## 改善箇所説明図

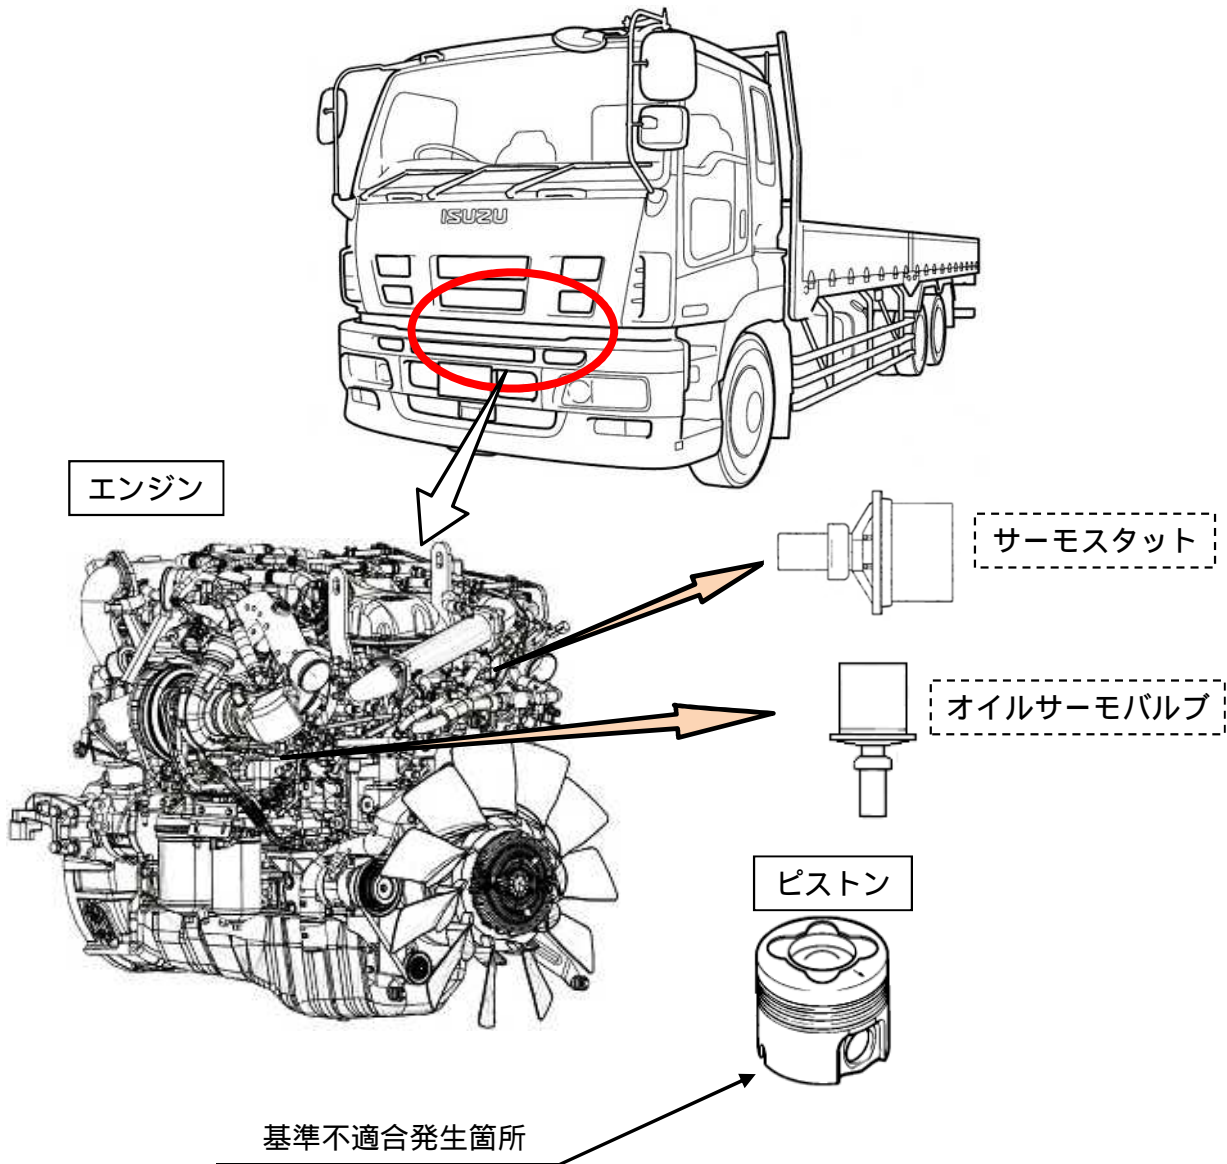
大型トラック用エンジンにおいて、オイルサーモバルブの開弁温度設定が不適切なため、ピストンの温度が高くなり、ピストンに過大な負荷がかかり、亀裂が生じるものがある。そのため、そのまま使用を続けると亀裂が進行し、ピストンに穴が開き、エンジン出力の低下及び白煙を排出し、最悪の場合、走行不能に至るおそれがある。

全車両、車両走行データを確認し、負荷及びその頻度の高い車両はピストンを点検し、亀裂のあるものはエンジンを良品に交換する。また、ブローパイガス流量を点検し、流量が多いものはエンジンを良品に交換する。  
平成17年排出ガス規制対応車両については、サーモスタット、オイルサーモバルブを対策品に交換する。

識別：サーモスタットハウジングにピンク色の識別ペイントを塗布する。
